件名：東京国際空港新貴賓室新築工事

平成30年9月20日

東空建第 64 号

国土交通省 東京航空局 空港部 建築室				
東京国際空港新貴賓室新築工事				
外構詳細図3				
平成30年 3月	単位	mm	尺度	A1: 1/30 A3: 1/60
調査員	総括調査員 松村社敏 建築調査員 馬山 威 建築調査員 大江良太	設計者	株式会社 特設計 一級建築士 第182771号 管理技術者 永池 雅人	図番 A - 704

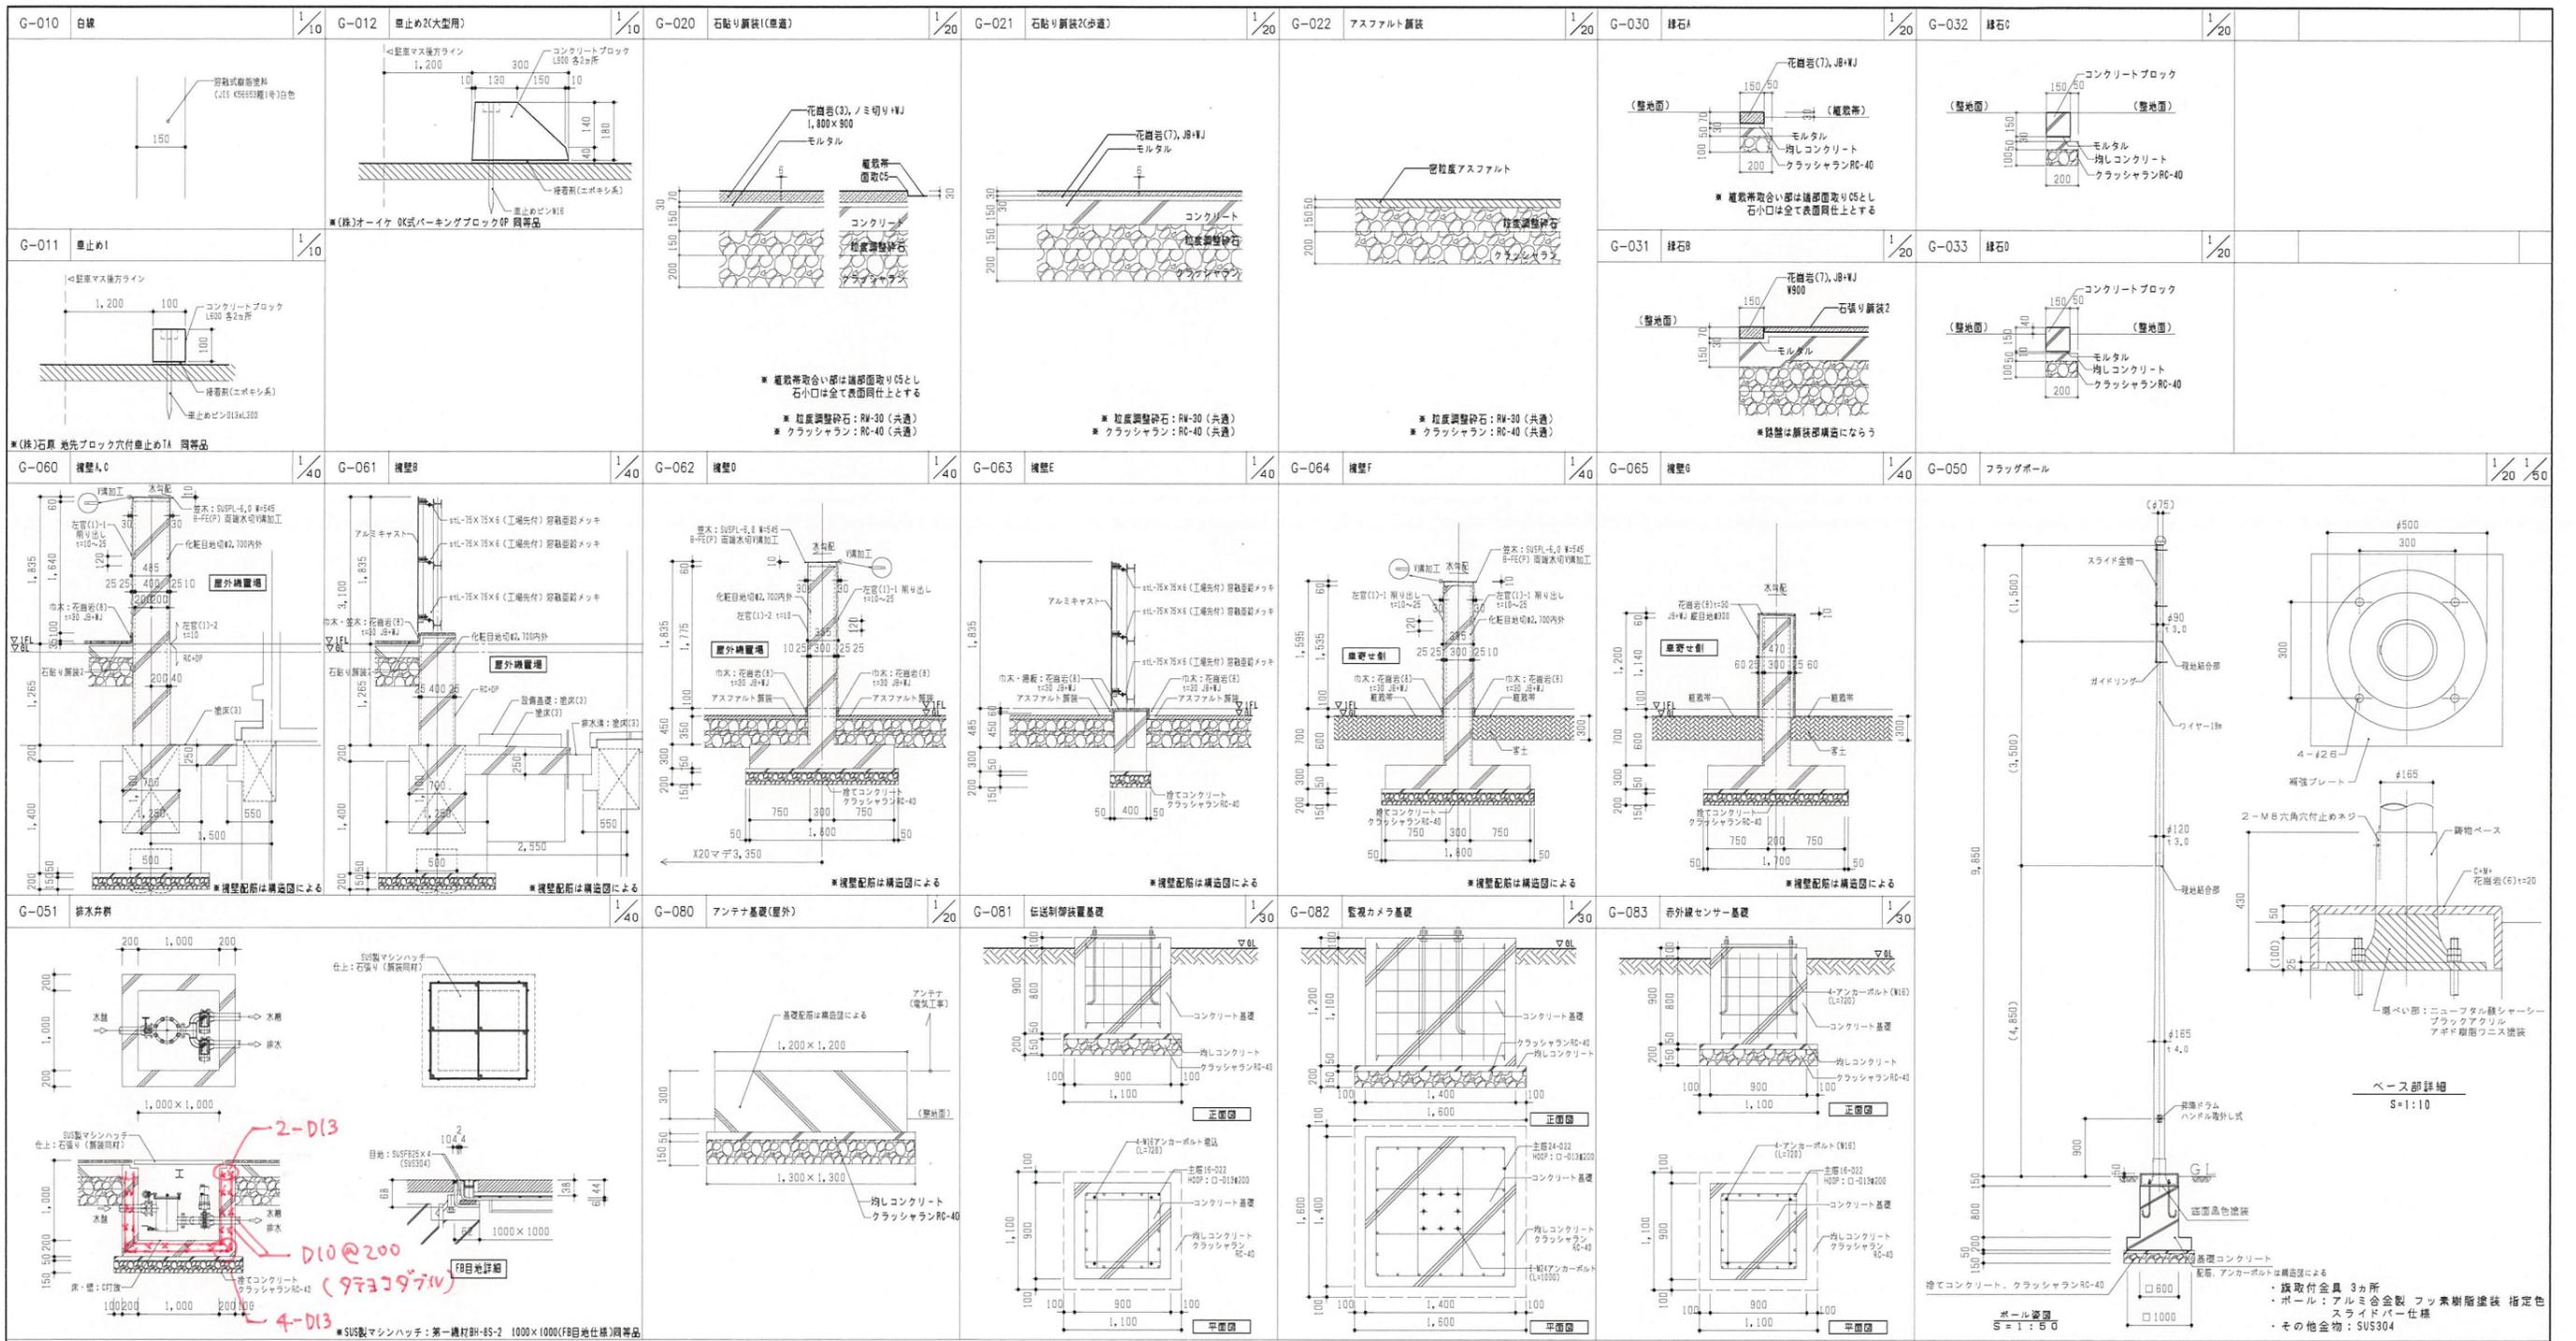
質問 番号	図面番号	質 疑	回 答
84	A-001・021・023	<p>見本施工につきまして 平面の具体的な範囲が不明瞭です。下記緑色部と考 えて宜しいでしょうか。御指示下さい。</p> <p style="text-align: center;">1F平面図 下屋伏図 屋根伏図</p> 	追加補足図A-017～A-019を参照してください。
85	A-001・704	<p>特記仕様書(1)見本施工(北側擁壁)につきまして下記不明点を御指示下さい。</p> <p>①高さの範囲が不明です。外構詳細図3より 舗装より上部のH1800(土間を除く) と考えて宜しいでしょうか。</p> <p>②仕上下地につきまして、コンクリート・鉄筋の有無が不明です。</p> <p>③上記②質疑が不要の場合は下地構成を御指示下さい。</p>	<p>①よろしいです。</p> <p>②仕上げを確認する趣旨であるため下地は提案によるものとしま す。本設の擁壁Aのコンクリート・鉄筋はS-065のC断面と同じもの とします。</p> <p>③上記の通り。</p>

国土交通省 東京航空局 空港部 建築室				
東京国際空港新貴賓室新築工事				
外構詳細図 4				
平成30年 3月	単位	mm	尺	A1: 1/30 A3: 1/60
図	概略図	設計	株式会社 神設計	図
表	建築設計	設計	一級建築士 藤(12771)号	表
説	建築設計	設計	管理技術者 赤池 龍人	説

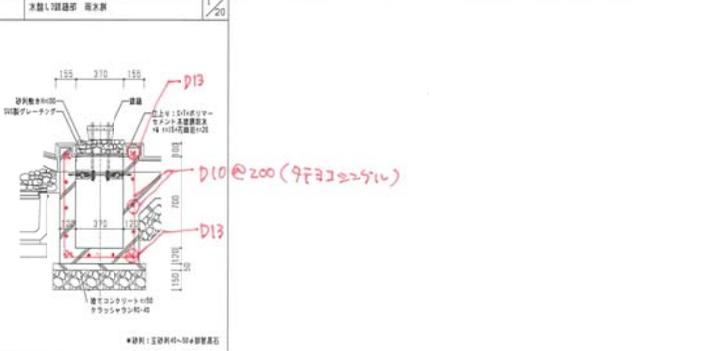
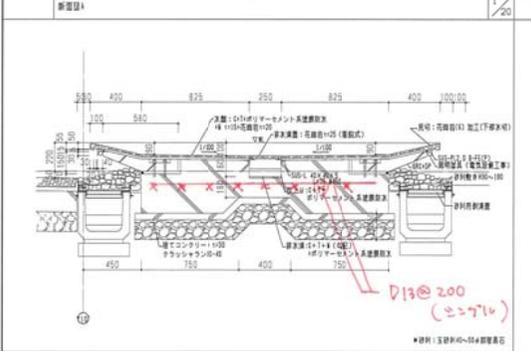
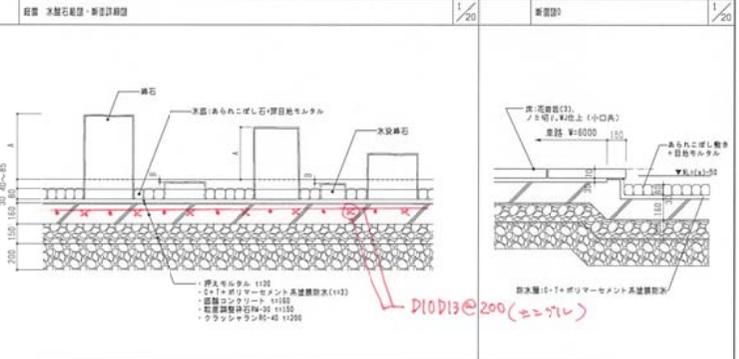
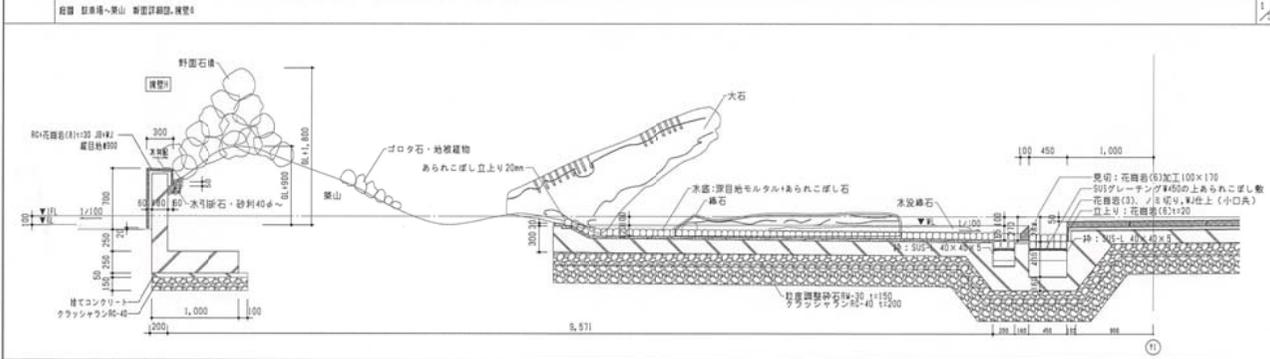
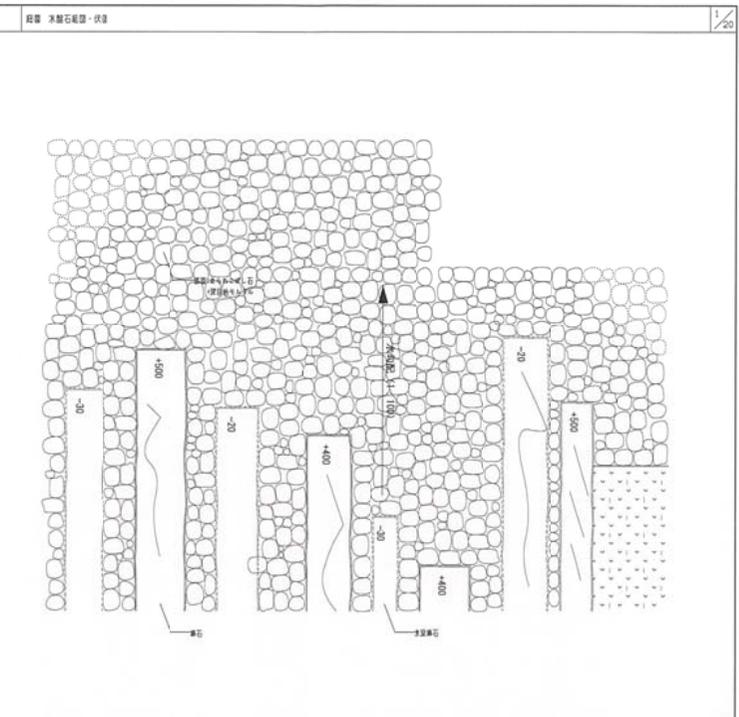
質問 番号	図面番号	質 疑	回 答
186	A-705・706	水盤鎖樋部柵の詳細が外構詳細図4と外構詳細図5において相違しています。外構詳細図4を正と考えて宜しいでしょうか。	よろしいです。
187	A-705	水盤1～3の配筋について、D13@200(ダブルクロス)、鎖樋部柵はD10@200(タテヨコシングル)と考えて宜しいでしょうか。	別紙S⑧を参照してください。
188	A-705	水盤1～3の花崗岩種別について確認ですが、花崗岩(6)で宜しいでしょうか。	よろしいです。
189	A-705	水盤1～3の花崗岩の角数は1800×450(溝部分は900×250)と考えて宜しいでしょうか。	1800×400、412.5程度(溝部分は900×250程度)で平面図の割り付けによります。
190	A-701	庭園南側植込内の飛び石について、石種・厚さ等御指示下さい。	花崗岩(3)と同仕様、450×450とします。
191	A-705・804	以下について、参考メーカー・品番を御指示下さい。 ・集水柵グレーチング蓋 ・U型側溝グレーチング蓋 ・スリット側溝蓋 ・SUSグレーチング(庭園内側溝) ・SUSグレーチング(水盤鎖樋部柵) ・アルミキャスト(擁壁E) ・防根シート(庭園)	メーカー・品番指定はありません。
192	入札説明書	入札時積算数量書活用方式ですが、国交省のHPIに掲載のある【営繕工事における「入札時積算数量書活用方式」の実施について Q&A(平成29年3月14日時点)】の問14の回答のとおり、入札時積算数量書と工事費内訳書の数量が全て一致しなくても疑義部分の数量が受発注者ともに一致していれば協議対象という理解でよろしいでしょうか。	よろしいです。

国土交通省 東京航空局 空港部 航空灯火・電気技術課					
東京国際空港新貴賓室新築工事					
電灯設備(コンセント分岐) 1階配線図					
平成29年 3月	単位	mm	尺度	A1: 1/100 A3: 1/200	図番 E-09
調査職員	電気設備調査職員 江波戸 義得	設計	株式会社 梓設計	一級建築士 第182771号 管理技術者 永池 雅人	
職員	電気設備調査職員 岡本 寿	設計

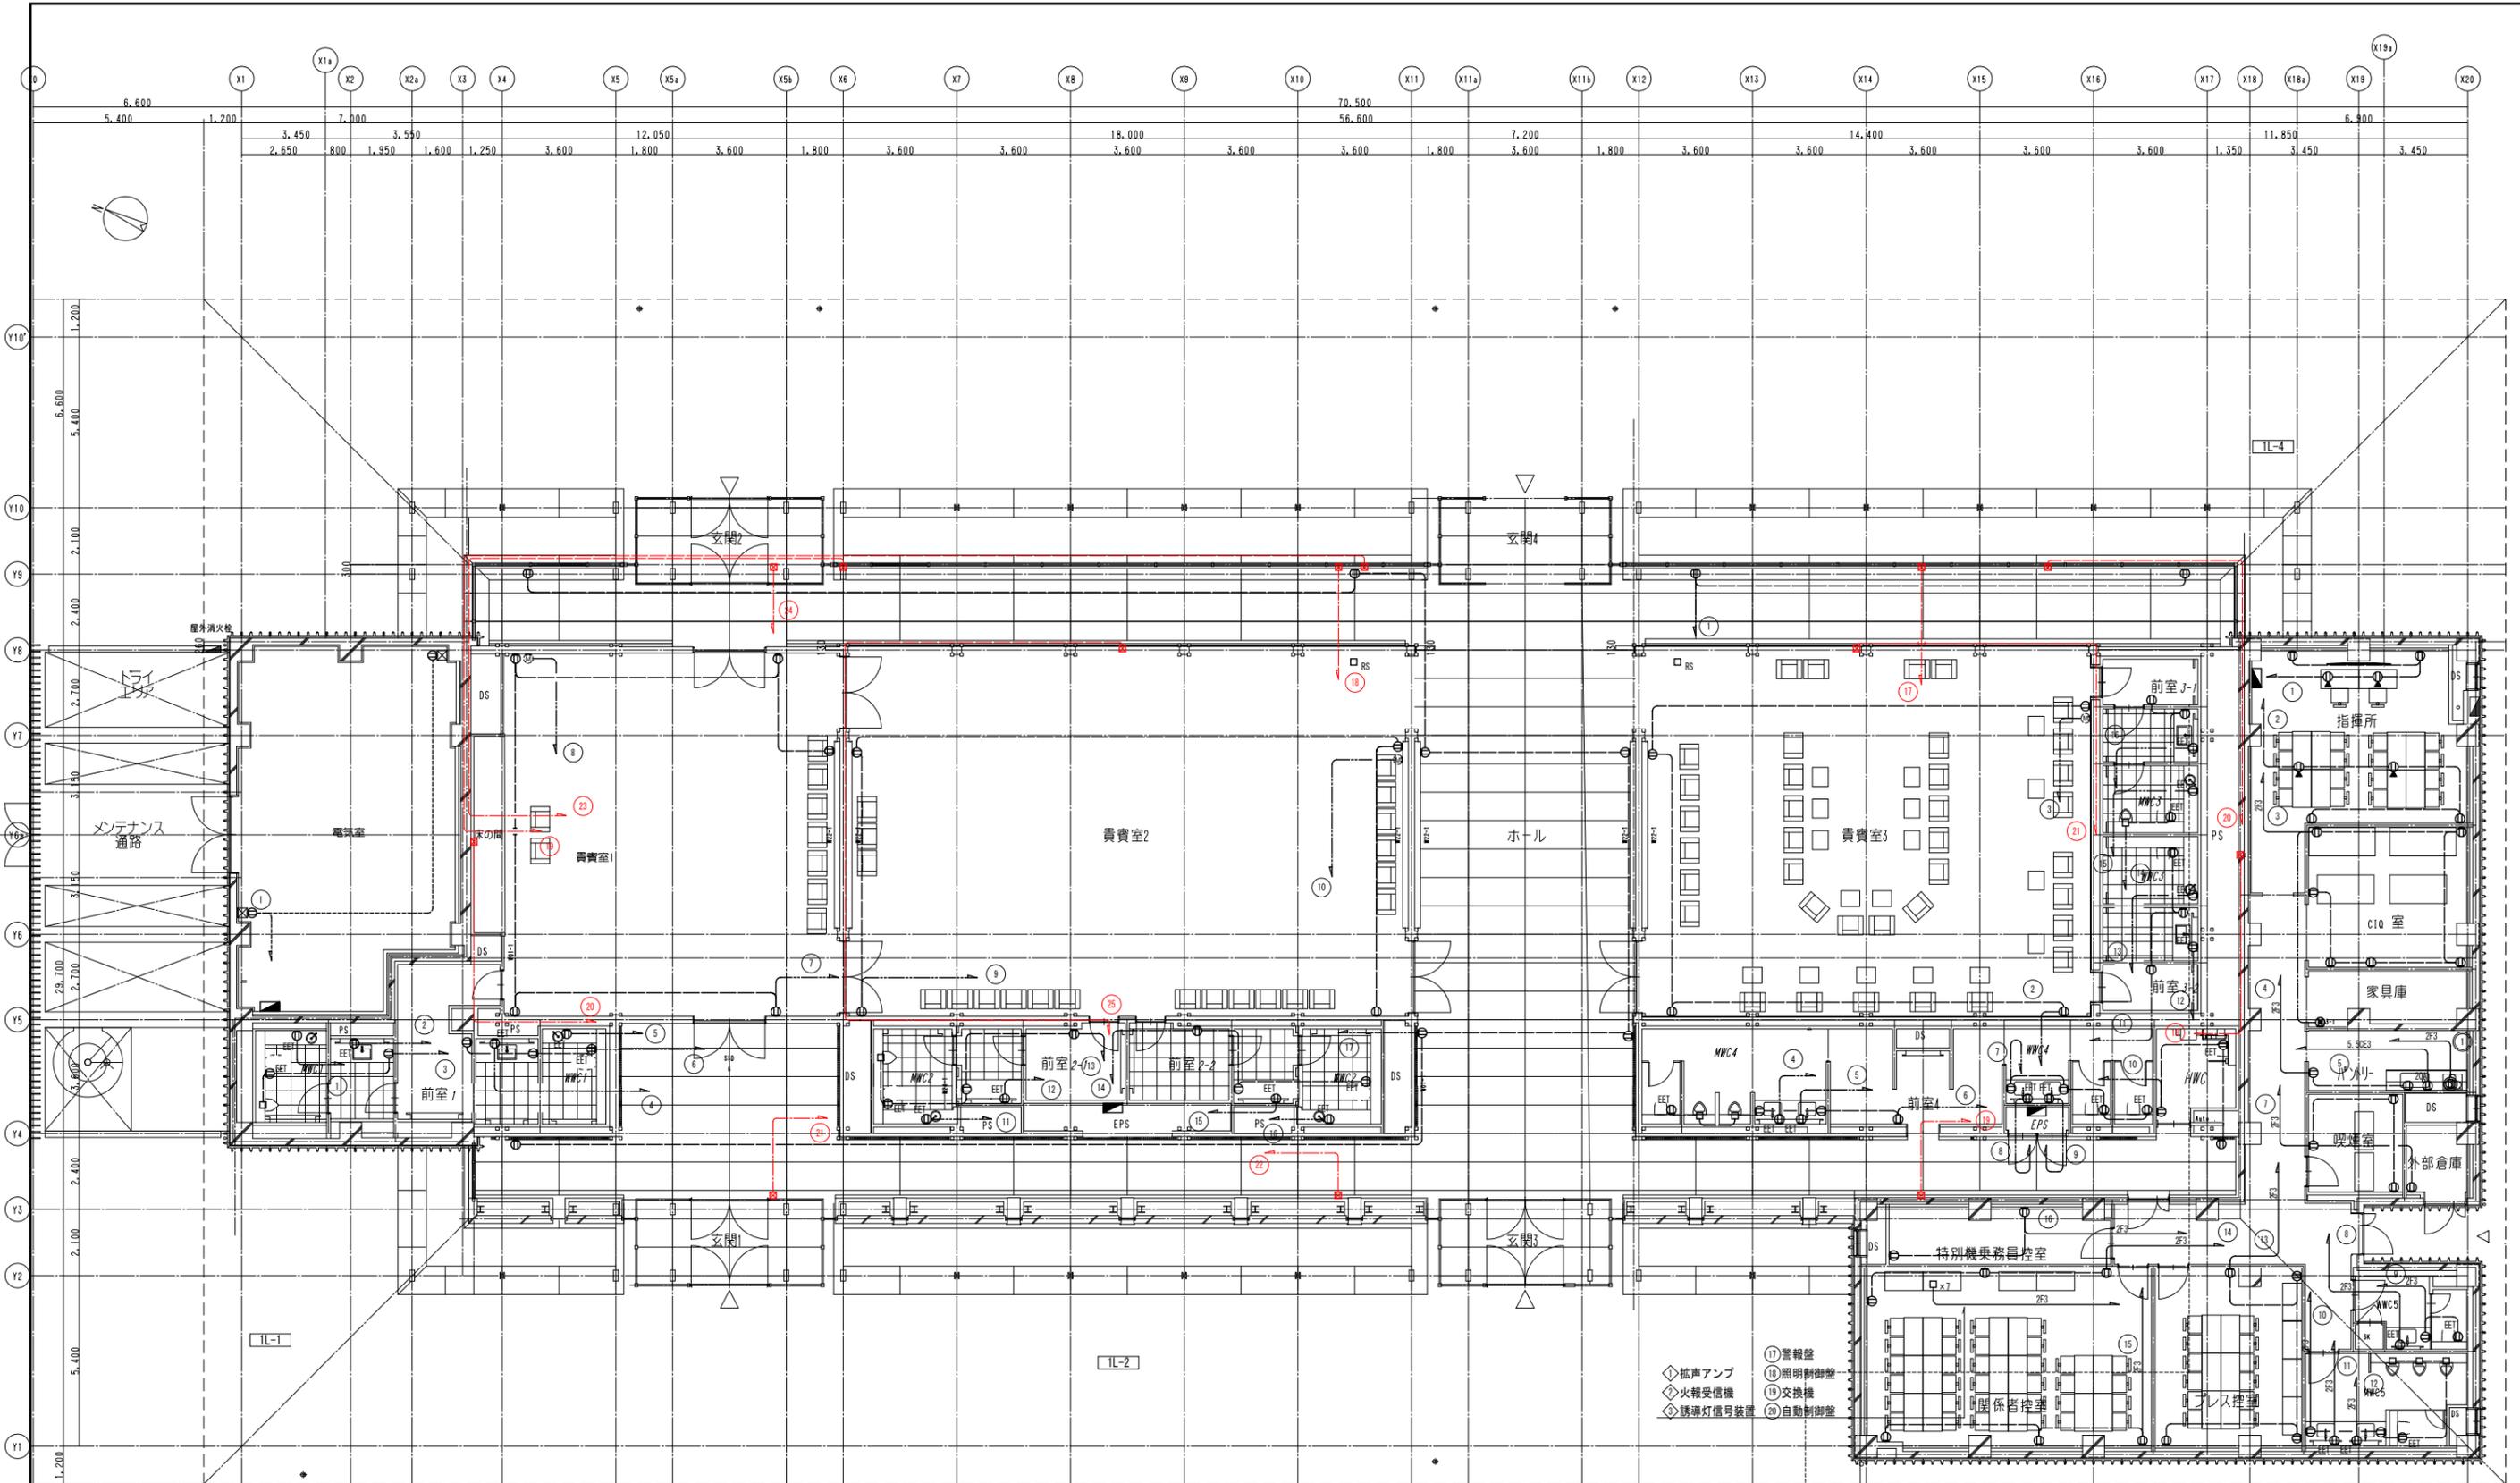
質問番号	図面番号	質 疑	回 答
		【電気設備】	
1	A402、E-06~16	A402電動ロールスクリーン詳細図1の工事区分に電源線・信号線・スイッチ線の配管配線、電源(AC100V)の供給、スイッチ設置に伴う裏ボックスの設置が電気工事と記載がありますが平面図・盤図をみても配線ルート、配線種別、該当の盤が不明です。配線ルート、配線種別の分かる図面の発行をお願い致します。	電源(AC100V)の供給のみ電気工事とします。 電源線・信号線・スイッチ線の配管配線、スイッチ設置に伴う裏ボックスの設置はブラインド工事とします。 (別紙E①②)
2	M-12、E-06~16	水盤設備_配管図にCP制御盤からRPリモート盤までの配管配線は電気工事と記載がありますが平面図をみても配線ルート、配線種別が不明です。配線ルート、配線種別の分かる図面の発行をお願い致します。	機械工事です。
3	M-12、E-12、13	水景システム制御盤CP-1については、電気図面にシンボルがプロットされますが、盤図がありません。M-12の機器表にCP-1の記載が有りますので水景システム制御盤CP-1は衛生工事と考えて宜しいでしょうか。電気工事で見込む場合は盤図の発行をお願い致します。	機械工事です。
4	E-000	特記仕様書にて”フラッシュプレートは図面に特記なき場合、(●金属製(ステンレス、新金属を含む))”と記載がありますが、通常の新金属プレートとして宜しいでしょうか。	一部プレートの仕様を変更し、その他は新金属プレートとします。 参考図を添付いたします。(別紙E③)
5	E-000	特記仕様書にて、プレートは新金属との記載がありますが貴賓室内も同プレートにて計上と考えて宜しいでしょうか。(数量公開資料にはすべて新金属プレートが計上されています。)	同上
6	E-03	照明器具図(1) 記号:「D5」 型番:「LRS1-1400LM相当品」は中止品です。代替型番:「LRS1-1300LM-1相当品」に置き換えるものと考えて宜しいでしょうか。異なる場合は、メーカー名、型番をご教授願います。	LRS1-1300LM-1相当品とします。
